Zakład Usług Sanitarnych Mariusz Nowogórski Kąkolowa 12, 86-010 Koronowo			
INWESTOR	GMINA WIĘCIBORK, UL. MICKIEWICZA 22, 86-410 WIĘCIBORK		
ZADANIE	Budowa sieci kan. deszczowej w ul. Słonecznej w Więcborku, gm. Więcbork		
RYBUNEK	PROJEKT ZAGOSPODAROWANIA TERENU		
Skala	PROJEKT BUDOWLANY		
1:500			
PLANISZA	IMI I NAZWISKO	NR UPRAWNIEN	PODPIS
PREZENTACJA	mgr inż. Mariusz Nowogórski	KUP/0185/PBS/18	ZA ZGODNOŚĆ Z ORYGINAŁEM
BRANŻOWA	mgr inż. Anna Mielanko	KUP/0078/PBS/23	mgr inż. Mariusz Nowogórski

Dotyczy : Projekt sieci kanalizacji deszczowej w ul. Słonecznej w m. Więcbork, zlokalizowanej na działkach ewid. Nr 269, 282, 292/10 w m. Więcbork, gm. Więcbork, pow. Sępoleński, woj. Kujawsko-pomorskie.

**dotyczy:** Projekt zagospodarowania terenu dla zadania pn. „Budowa sieci kanalizacji deszczowej w ul. Słonecznej w Więcborku, gm. Więcbork”.

**ODPIS**  
**PROTOKOŁU Z NARADY KOORDYNACYJNEJ**  
**zakończonej w dniu 01.04.2025 r.**  
**w sprawie usytuowania projektowanej sieci uzbrojenia terenu**

1. Mapa projekt zagospodarowania terenu – wyrys.

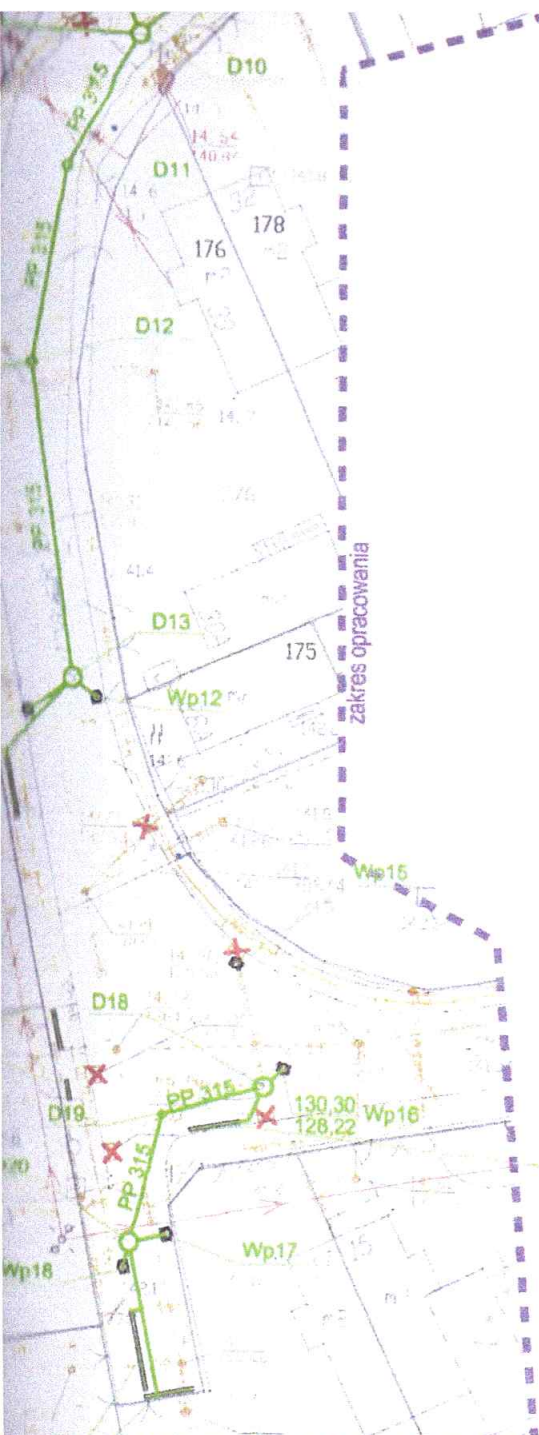
Gminna Spółka Wodna w Więcborku uzgadnia projekt pod warunkami:

1. Prace należy wykonać zgodnie z dokumentacją projektową oraz wg przepisów zawartych w Polskich Normach.
2. **Uwagi dodatkowe:** bez uwag
